**Forum mondial de l'harmonisation
des Règlements concernant les véhicules**

Groupe de travail de la sécurité passive

Règlement ONU n° 137 (Choc avant, l'accent étant mis sur les systèmes de retenue)**Proposition de série 04 d'amendements
au Règlement ONU n° 137 (Choc avant,
l'accent étant mis sur les systèmes de retenue)****Communication de l'expert du Japon* ****

Modèle A

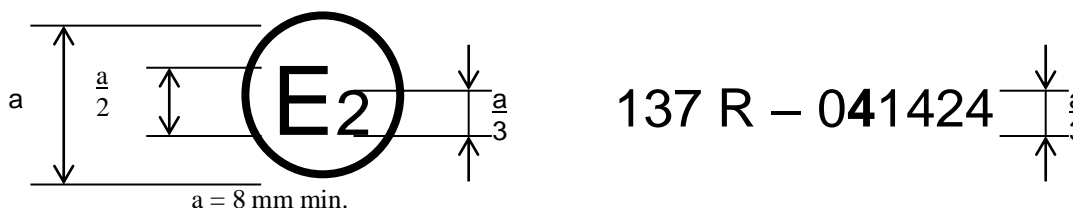
Annexe 2, lire :

La marque d'homologation ci-dessus, apposée sur un véhicule, indique que le type de ce véhicule a été homologué en France (E2) en ce qui concerne la protection des occupants en cas de choc avant, en application du Règlement n° 137 sous le numéro d'homologation 0341424. Le numéro d'homologation indique que l'homologation a été délivrée conformément aux prescriptions du Règlement n° 137 tel que modifié par la série 034 d'amendements.

Modèle B

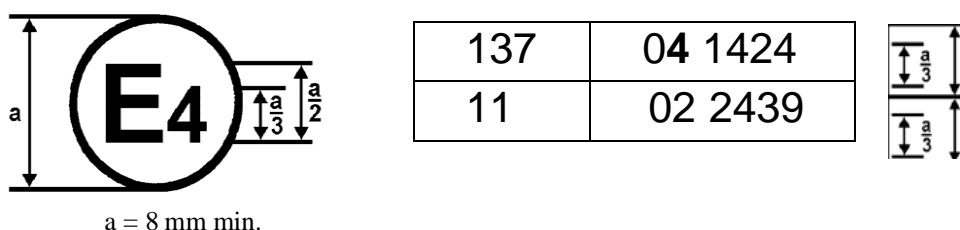
La marque d'homologation ci-dessus, apposée sur un véhicule, indique que le type de véhicule concerné a été homologué aux Pays-Bas (E4) en application des Règlements ONU n°s 137 et 11¹. Les deux premiers chiffres des numéros d'homologation signifient qu'aux dates où les homologations respectives ont été délivrées, le Règlement n° 137 comprenait la série 034 d'amendements et le Règlement n° 11 la série 02 d'amendements. ».
